Nota van Antwoord

Dijkversterking Wijk bij Duurstede - Amerongen

Rapportgegevens	
Rapporttitel	Nota van Antwoord
Ondertitel	Dijkversterking Wijk bij Duurstede - Amerongen
DMS nummer:	012539-NOT-21428
Versie:	Definitief
Datum:	16 mei 2023

Afbeelding 5.4 Effect (mm/d) op kwelflux (L1) basisscenario t.o.v. referentie (SCEN2A_HFB2 – REF2_BAS)

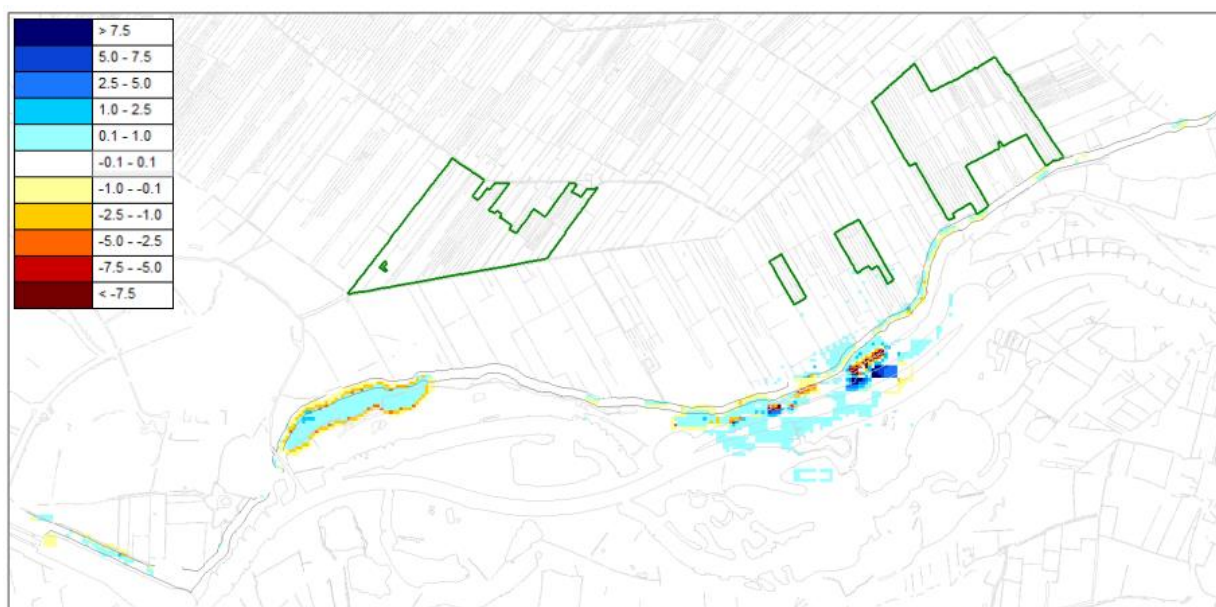
Aanvullend op figuur 5.4 die is opgenomen in het rapport '3D-Grondwatermodellering' is in bijlage 3 van deze Nota van Antwoord de modeloutput weergegeven met een fijnere legendaklasse. Dit geeft een nog gedetailleerder beeld van de berekende effecten.

De in de kaart geplakte legenda (links boven) geeft de betekenis van de kleuren die in de kaart zichtbaar zijn. De grootste effecten (felle kleuren) treden op en nabij de horizontale maatregelen in de uiterwaarden. Binnendijs ter plaatse van Oud Kolland is een lichtblauwe vlek te zien, dit is een toename van de kwelflux met 0,1 tot 1 mm per dag.

Aanvullende afbeelding: Effect (mm/d) op kwelflux (L1) basisscenario dijkversterking t.o.v. referentie met kleinere legenda-klassen

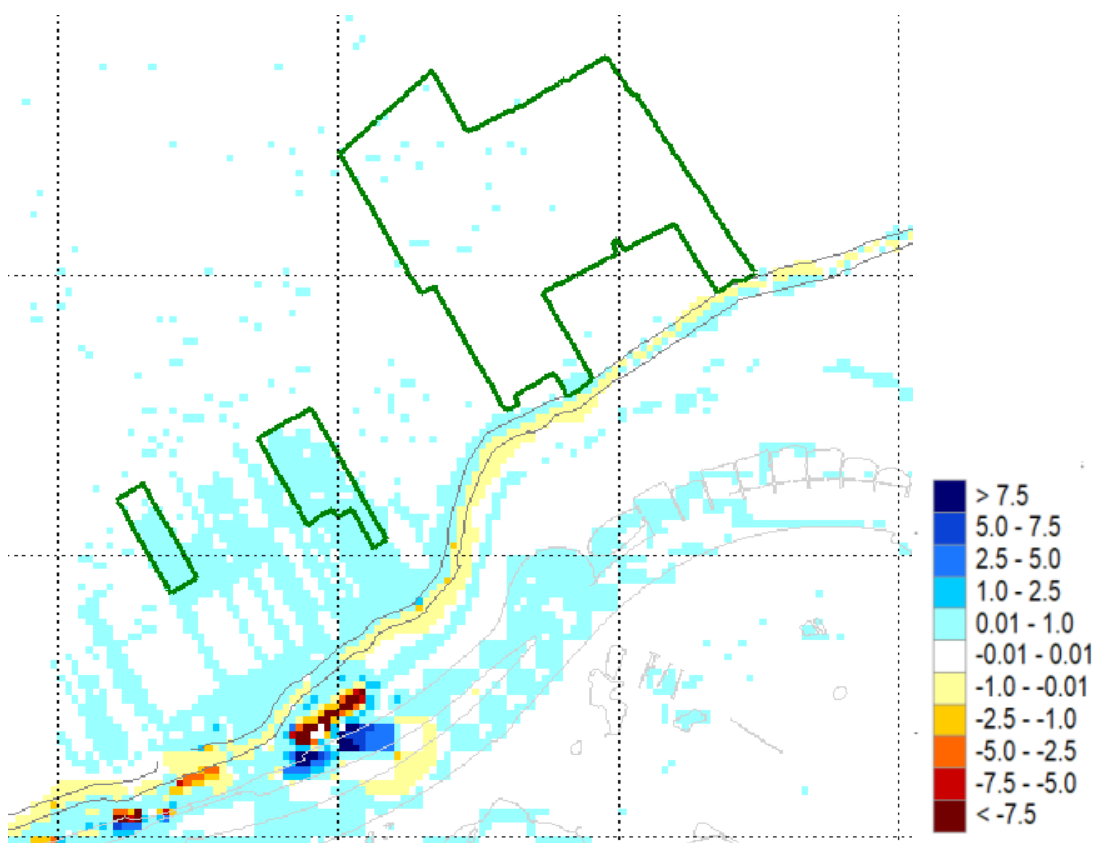
De provincie Utrecht geeft aan dat er onvoldoende helderheid is wat de maatregelen uit het ontwerp projectplan Waterwet betekenen voor de voorgenomen herstelwerkzaamheden bij Natura2000 gebied Oud Kolland. Het betreft maatregelen aan het watersysteem in en rond Kolland die door provincie Utrecht worden voorbereid.

In de onderstaande afbeelding is verder ingezoomd op de Natura 2000 deelgebieden Kolland en Oud Kolland.
